火山部会委員による川内原子力発電所視察後の  
ご質問への回答について

2022年9月22日  
九州電力株式会社

図-1 掃流砂層・浮遊砂層分離モデルの概念図

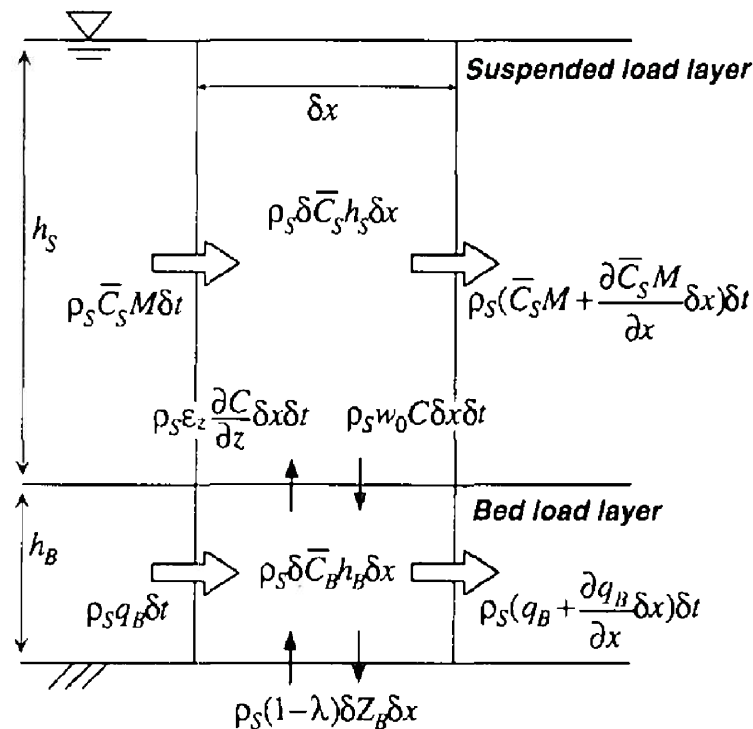
Q1-1. 土砂移動計算における高橋ほか（1999）の詳細は？

A1-1. 砂移動計算では、砂粒が底面と接触を保ちながら移動する掃流砂層と、砂粒が水中に保持され流水とともに移動する浮遊砂層を独立に取り扱い、交換砂量を考慮した各層での砂の連続の式を元に、地盤高の変化量が算出される。

高橋ほか（1999）では、この砂移動計算において、流砂量式及び巻き上げ量の算定式を水理実験により求めた上で、浮遊砂濃度が非平衡な状態においても適用可能な津波を対象とした土砂移動モデルを提案。その上で、1960年チリ地震津波来襲時の宮城県気仙沼湾を対象に、数値計算による本モデルの検証を実施し、提案したモデルの妥当性を確認している。

【取水設備の構成（断面図）】

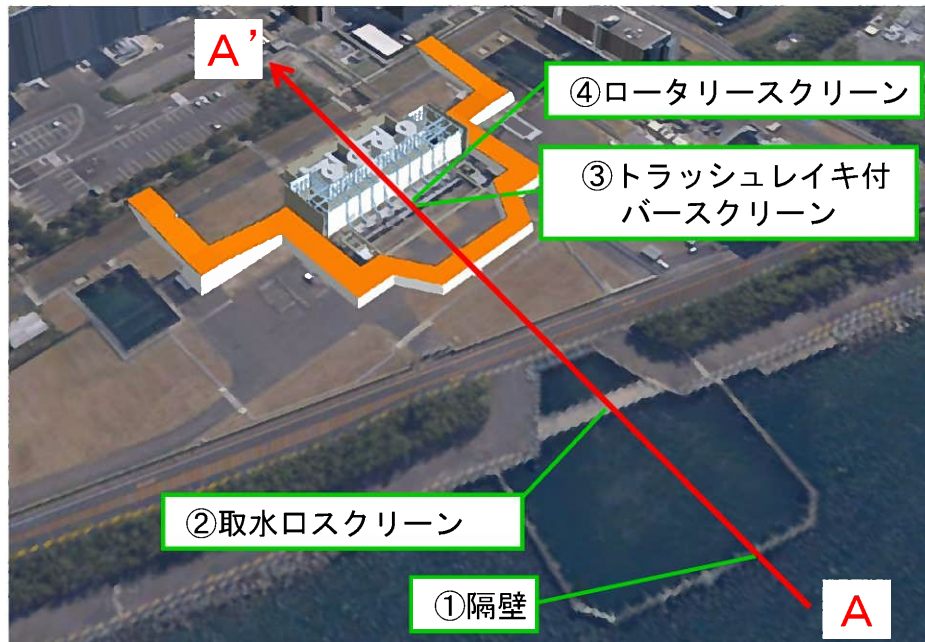
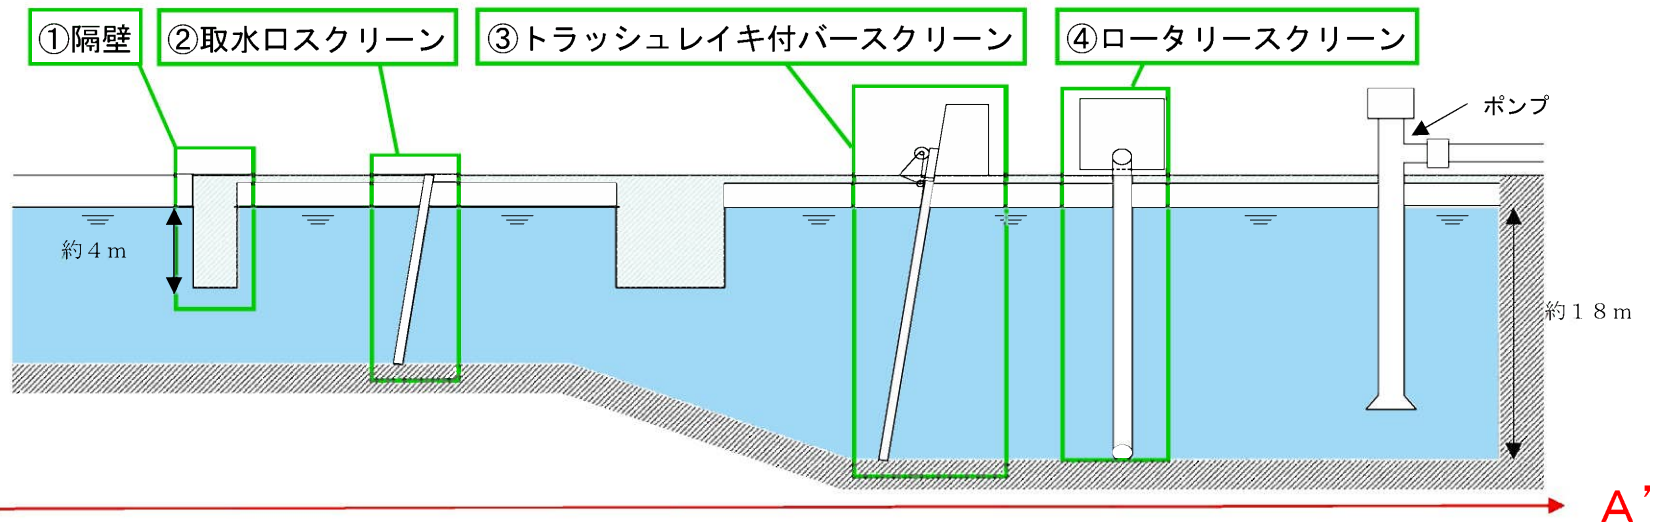
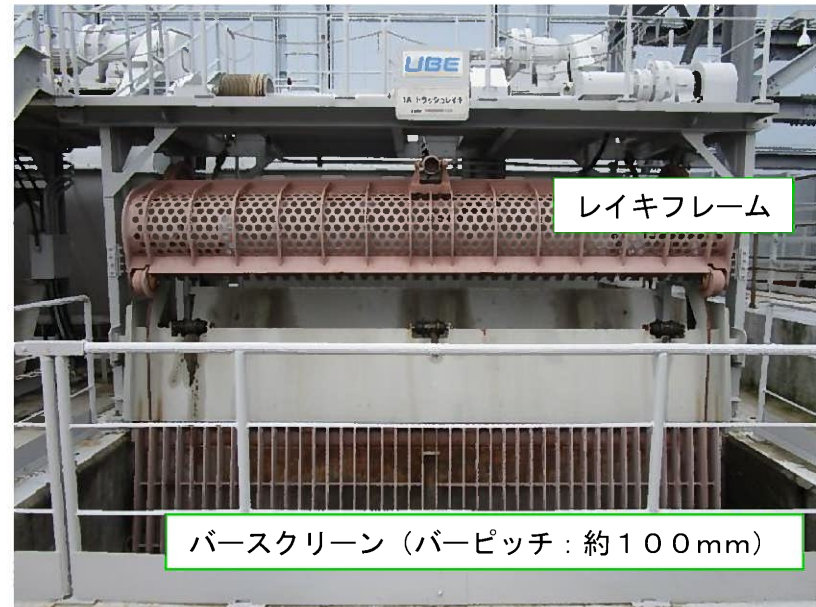
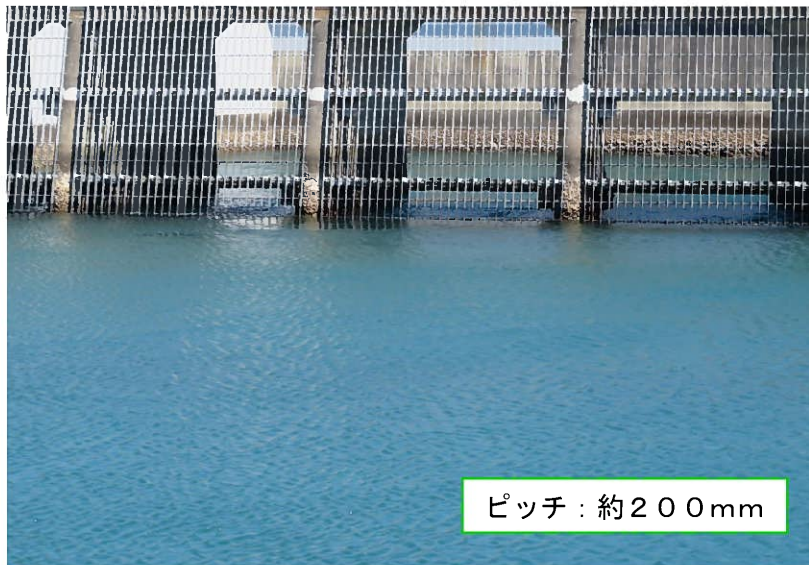
Q1-2. 津波は水だけでなく、大量の泥や瓦礫を含んで押し寄せたり引いたりするが、取水口周辺が泥や瓦礫により埋まったとしても、冷却水を取水できるのか？

取水した海水中のゴミや漂流物が海水ポンプに吸い込まれないよう、海水ポンプ前に流入防止設備（トラッシュレイキ付バースクリーン、ロータリースクリーン）を設置している。なお、流入防止装置は80%程度の閉塞までは許容できるが、押し波によりスクリーンに捕捉されたものも引き波により外れてしまうため、80%程度まで閉塞することは考えにくい。

仮に、流入防止設備又は取水口が泥や瓦礫により完全に閉塞した場合は、海水系統の圧力低下や流量低下等の関連パラメータの警報が発信することにより閉塞を察知し、プラントを手動停止することとしている。プラント停止後は、海水ポンプが海水を取水できない状態においても、補助給水系統及び主蒸気逃がし系統により原子炉の冷却が可能である。

最高水位分布

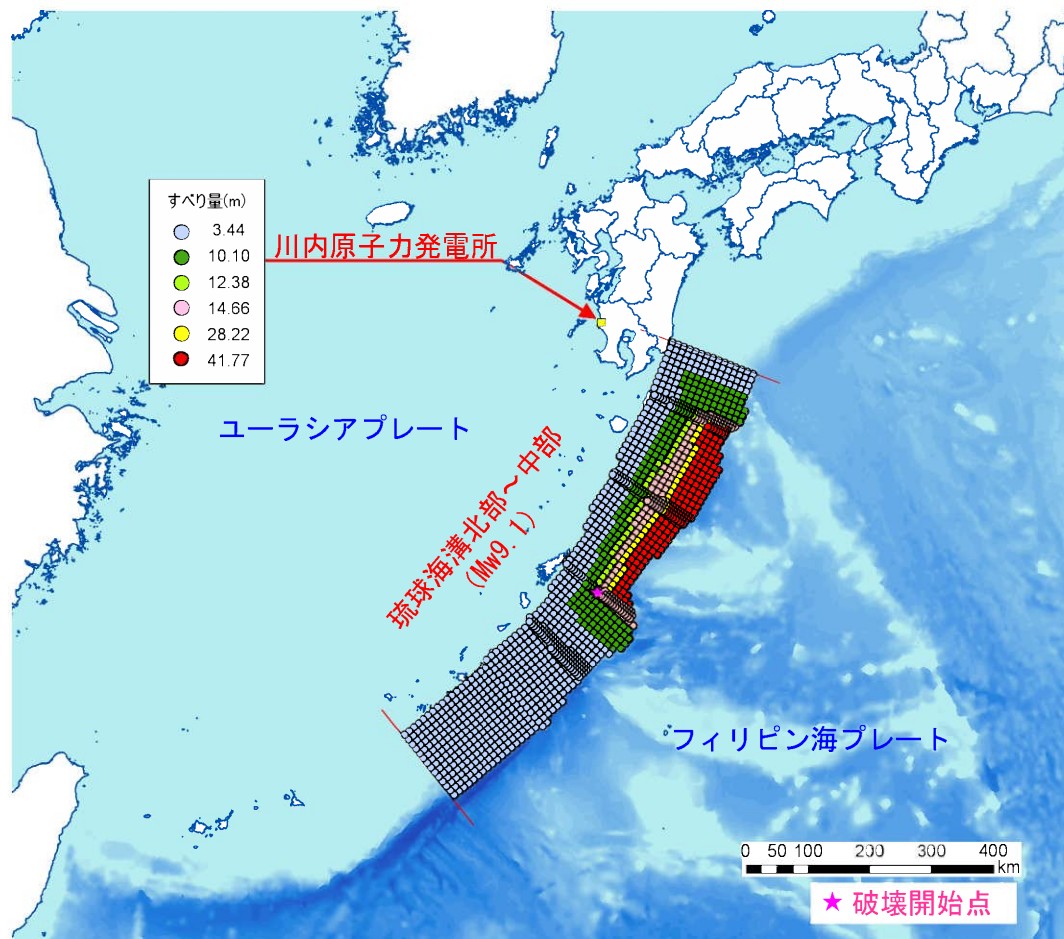
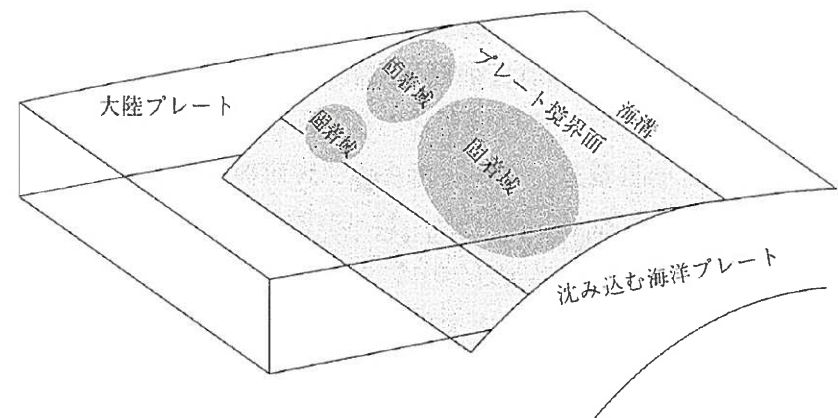
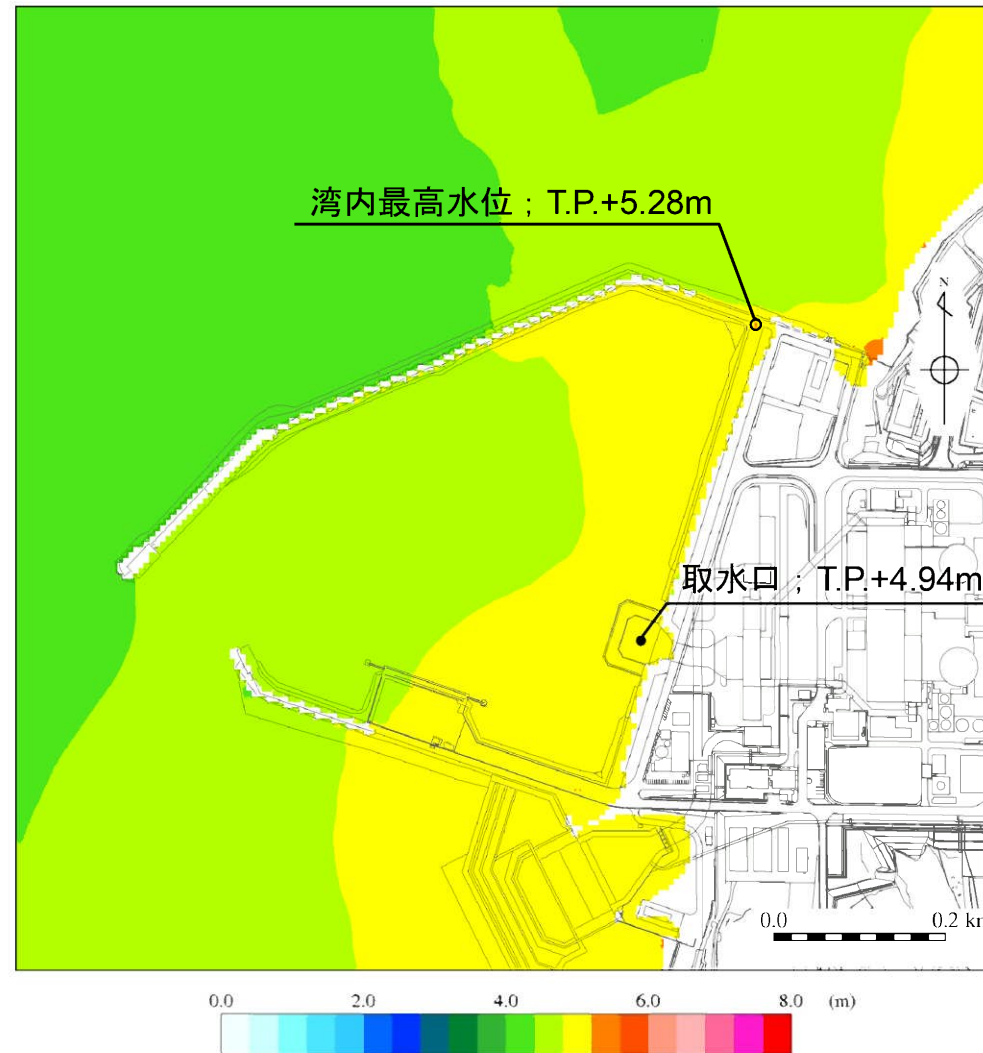
Q2-1. 基準津波はどのように算定したのか？

A2-1. 施設に最も影響を与える津波(基準津波)として、水位上昇側・下降側ともに、琉球海溝北部～中部のプレート間地震(Mw9.1)を津波波源とする津波を設定している。

基準津波による最高水位・最低水位は、以下の通り。

- ・最高水位(朔望平均満潮位時、取水口位置) : T.P.+5m程度
- ・最低水位(朔望平均干潮位時、取水口位置) : T.P.-5.5m程度

基準津波の津波波源については、2011年東北地方太平洋沖地震津波の教訓を踏まえ、現在の知識・データが全てとせず、安全意識として、これを超えることが起こりうるとの観点で設定した。

基準津波によるサイト周辺の最高水位分布(琉球海溝北部～中部(Mw9.1);上昇側最大ケース、初期水位;H.W.L.(T.P.+1.38m))は下図のとおり。取水口位置での最高水位;T.P.+4.94m。

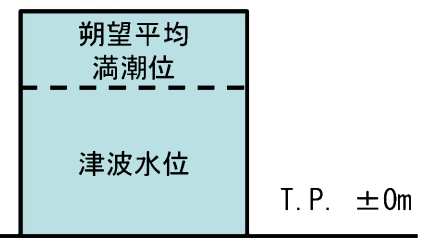
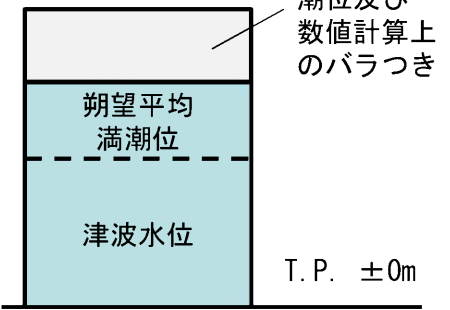
### Q2-2. 想定以上の高さに津波が来た場合の対処は？

各施設・設備の津波に対する設計を行うため入力津波を設定する。設定に当たっては、安全意識として現在の知識・データを超えることを想定して策定した基準津波による水位変動に加え、潮位のバラつき等を安全側に考慮し、設定。

基準津波の高さ（水位上昇側）		入力津波の高さ（水位上昇側）
	初期潮位：T. P. ±0m	初期潮位：朔望平均満潮位	
取水口位置	+3.52m	+4.94m	+6.00m
津波高さのイメージ

設計基準対象施設の津波防護対象設備のうち屋外施設である海水ポンプについては、基準津波に対し十分余裕を持った設定とした入力津波(T.P.+6m)に対し、防護堤(T.P.+8m)及び海水ポンプエリア防護壁(T.P.+15m)を設置しており、余裕を持った設計としている。

発電所の主要設備は、入力津波の2倍以上の高さである約T.P.+13mに設置されており、遡上波を地上部から到達又は流入させない設計としている。

加えて、原子力発電所所在市町村沿岸を含む津波予測区において大津波警報が発表された場合には、原子炉の停止を含む対応を実施する運用としている。

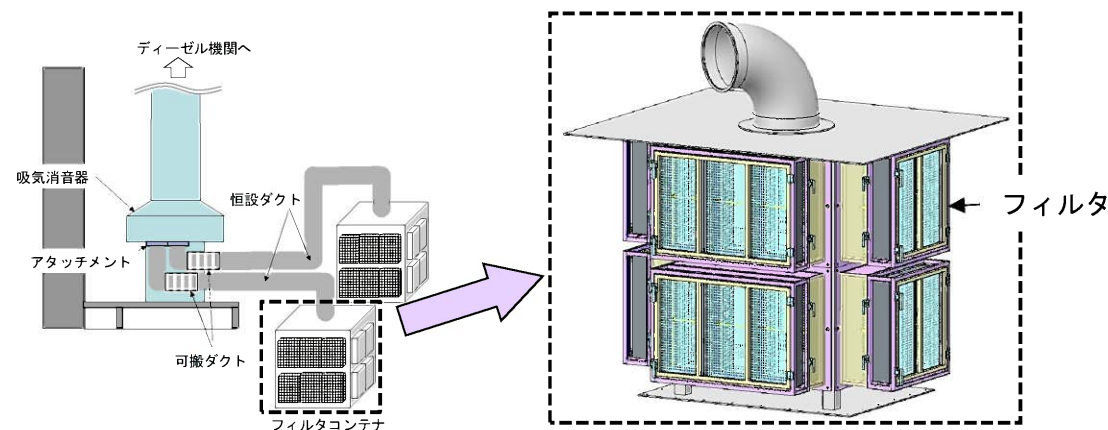
#### Q3-2. フィルタコンテナを常設すればよいのではないか？

A3-2. フィルタコンテナは「实用発電用原子炉の設置、運転等に関する規則」の要求事項に基づき、火山対策として配備している。

一方、非常用ディーゼル発電機は、火山含めた様々な事象による外部電源喪失時に発電所内の必要な電力を供給する役割がある。

フィルタコンテナを常設した場合、通常運転時に実施している非常用ディーゼル発電機の起動試験や負荷試験にてフィルタが劣化し、外部電源喪失時に機能を発揮できない可能性があるため、通常時は切り離れた運用としている。
